国立研究開発法人日本原子力研究開発機構
大洗研究所（北地区）
原子炉設置変更許可申請書

[H T T R（高温工学試験研究炉）原子炉施設の変更]

四 変更の理由

試験研究の用に供する原子炉等の位置、構造及び設備の基準に関する規則の解釈において準用する実用発電用原子炉及びその附属施設の位置、構造及び設備の基準に関する規則の解釈の改正等に伴い、HTTR 原子炉施設における基準地震動に、震源を特定せず策定する地震動として標準応答スペクトルを考慮した地震動を追加し、関連する記載事項の一部を変更する。

第 5.7. 2 図(1) 一様ハザードスペクトルと
基準地震動 S_s の応答スペクトルの比較
(水平成分)

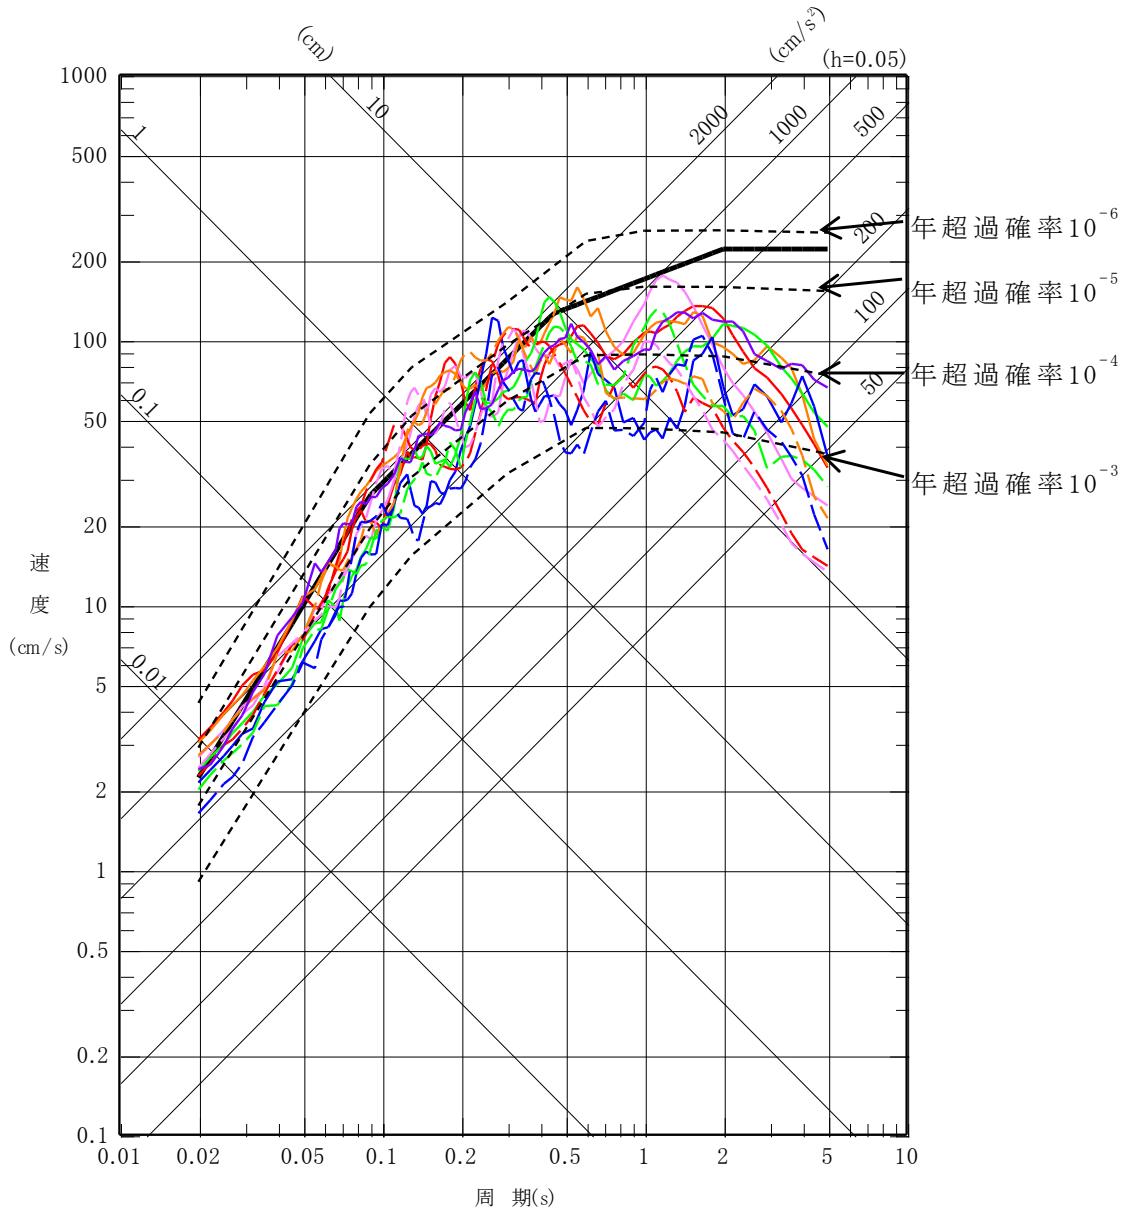
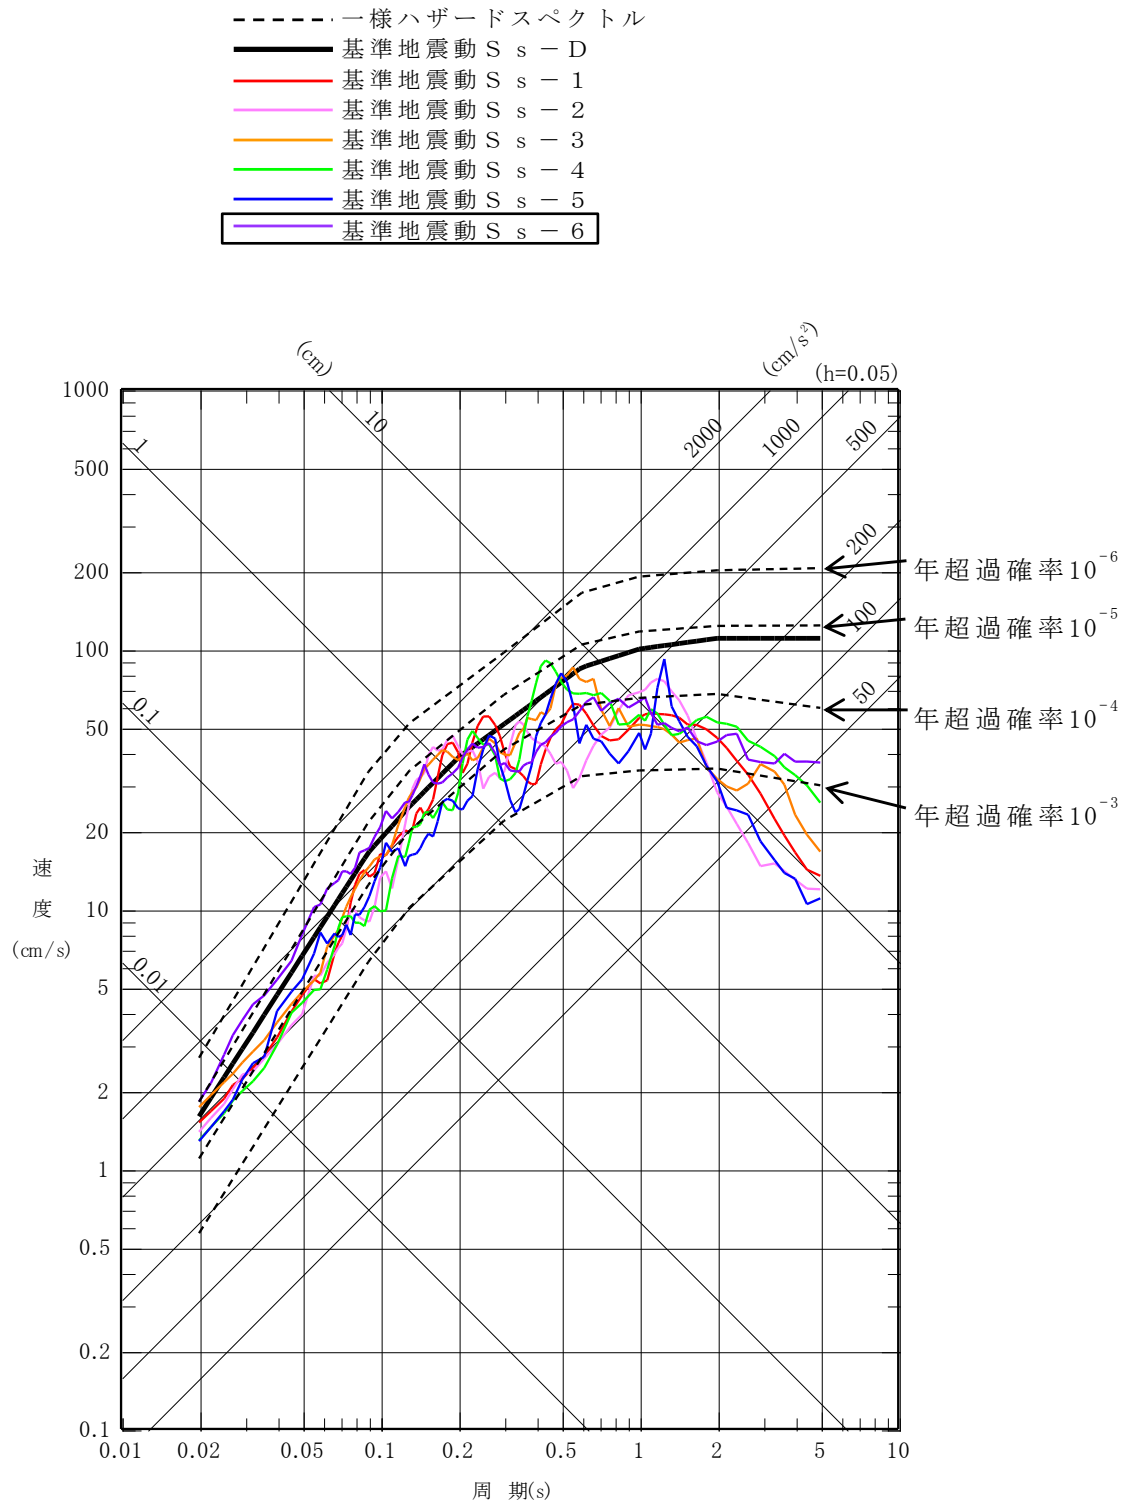
第 5.7.2 図(1)及び第 5.7.2 図(2)によると、基準地震動 S_s -D の年超過確率は 10^{-4} ～ 10^{-6} 程度である。また、基準地震動 S_s -1～基準地震動 S_s -6 の年超過確率は基準地震動 S_s -D を超過する周期帯で 10^{-5} ～ 10^{-6} 程度である。

(9) 「5.地震」のうち、第 5.7.2 図(1)～第 5.7.2 図(2)について、上記(8)の変更内容に合わせ、以下のとおり変更する。

第 1.4.3 図 弾性設計用地震動 Sd の応答スペクトル(NS 成分)

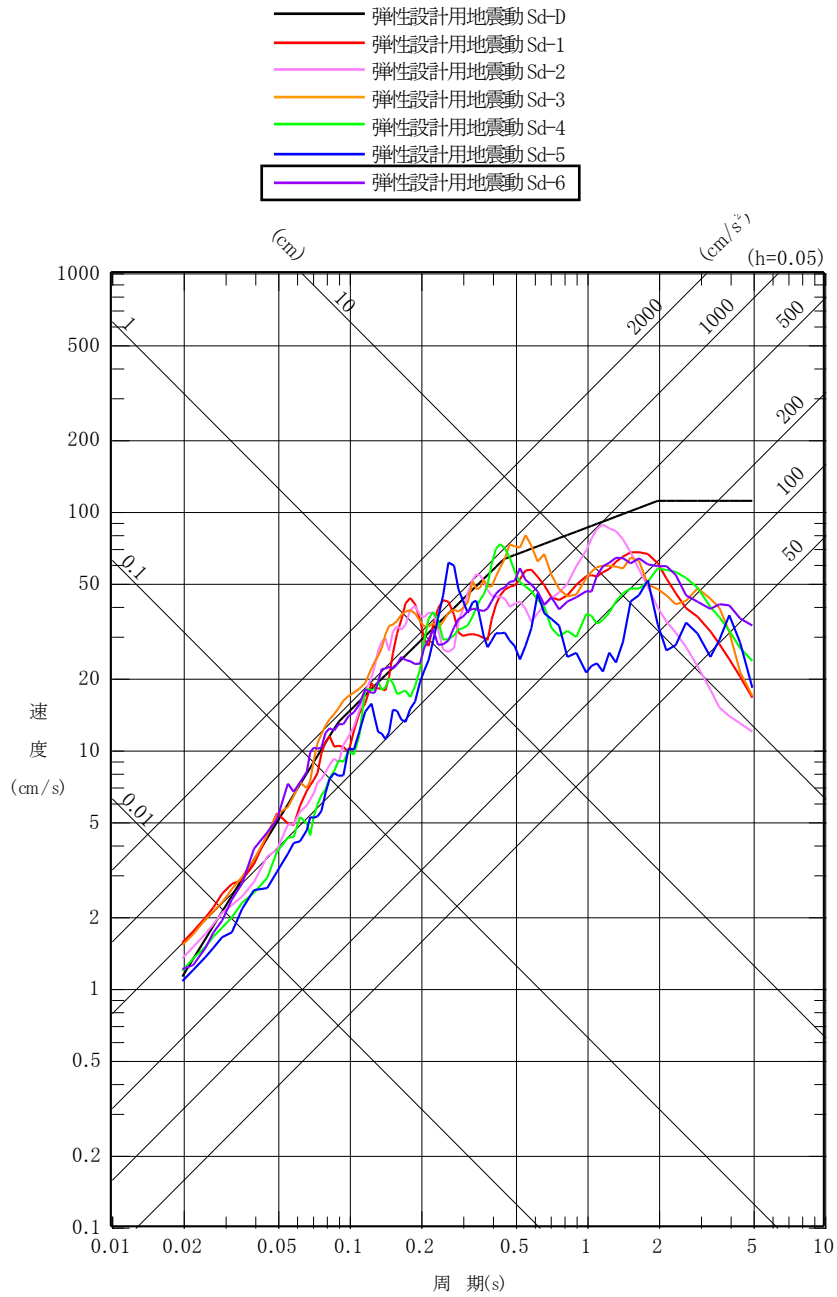
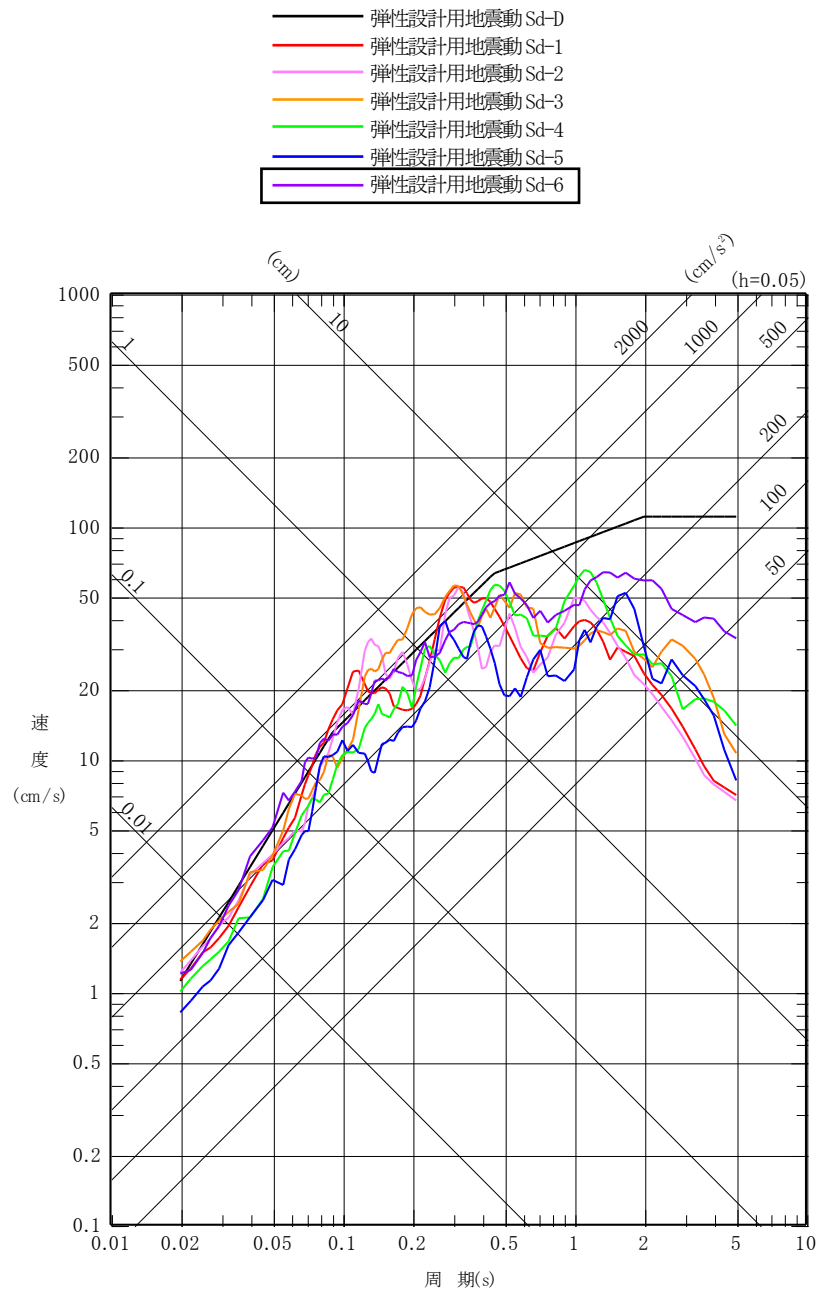
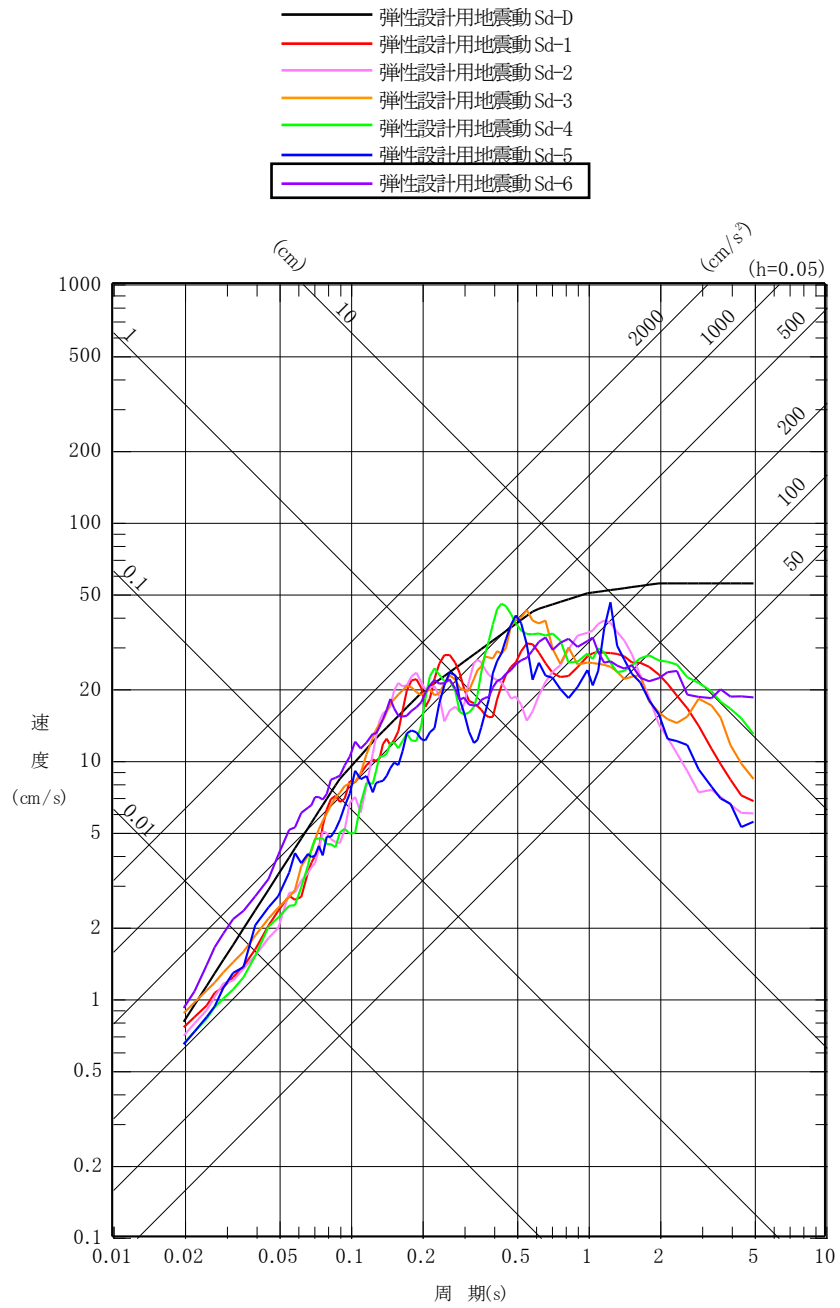
(3) 第 1.4.3 図、第 1.4.4 図及び第 1.4.5 図を、以下のとおり変更する。

第 1. 4. 12 図 弾性設計用地震動 Sd-6 の時刻歴波形

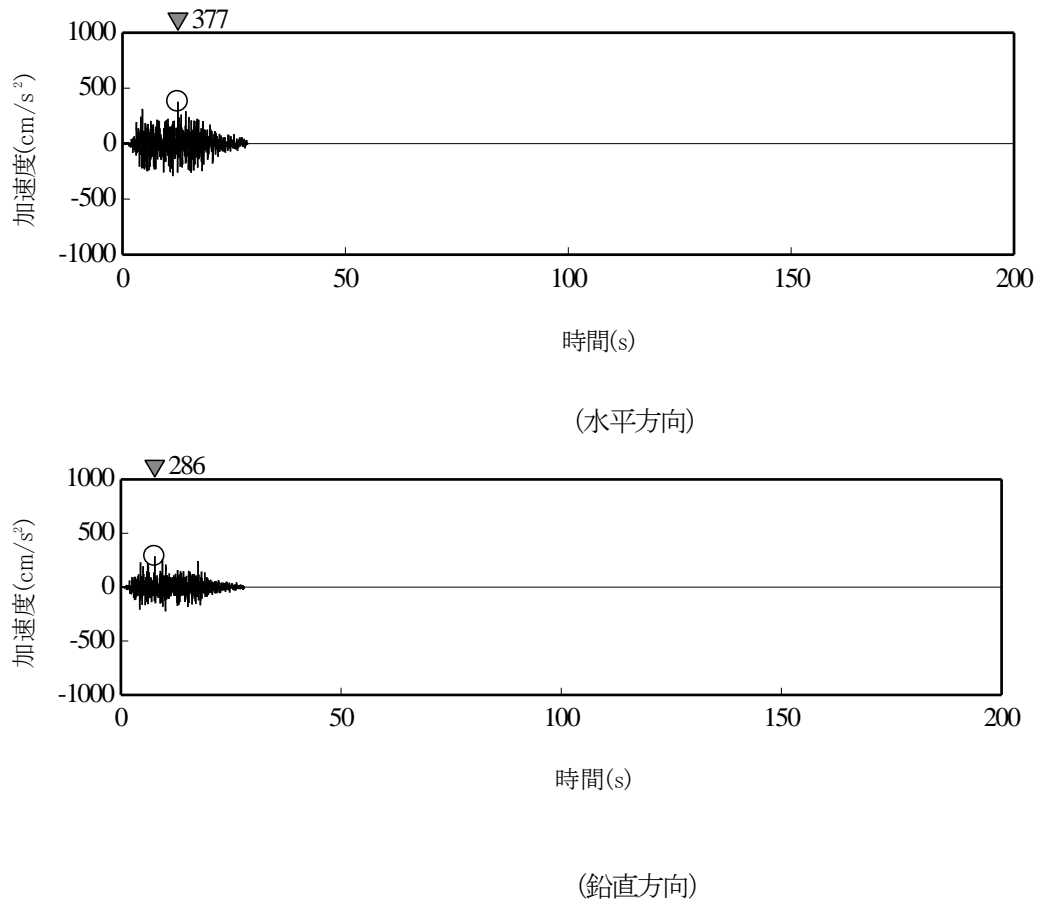
(4) 第 1. 4. 12 図、第 1. 4. 13 図、第 1. 4. 14 図について、図番号をそれぞれ第 1. 4. 13 図、第 1. 4. 14 図、第 1. 4. 15 図に変更し、第 1. 4. 14 図及び第 1. 4. 15 図については、弾性設計用地震動 Sd-6 を追加する。また、第 1. 4. 12 図を新たに追加する。変更後の第 1. 4. 12 図～第 1. 4. 15 図を以下に示す。
